不具合箇所説明図

※後付け装置として販売した、ハーレーダビッドソン スポーツスター XL883、XL 1200 用 “DLIVE（ドライブ）ストリートラインマフラー” において、サイレンサー内部に装着された排出ガス浄化装置（触媒）の仕様が、排出ガス試験時と異なるため、保安基準に適合しない。

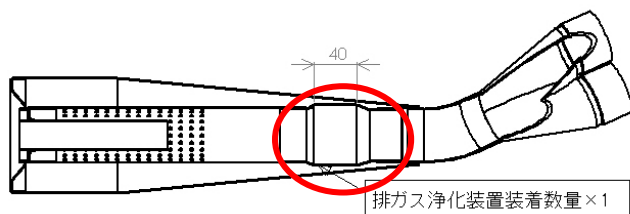
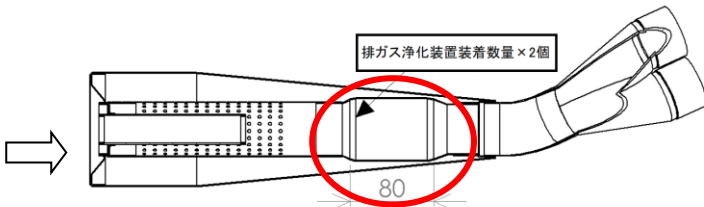
排出ガス試験時と排出ガス浄化装置（触媒）の仕様が異なるため、保安基準に適合しない。

改善前
排ガス浄化装置装着数量 1 個

不適合発生箇所

改善後：
排ガス浄化装置装着数量 2 個

※正規のサイレンサーへ無償交換の対応を行う。

なお、正規のサイレンサーには、JMCA1124082064 の番号が表示される。
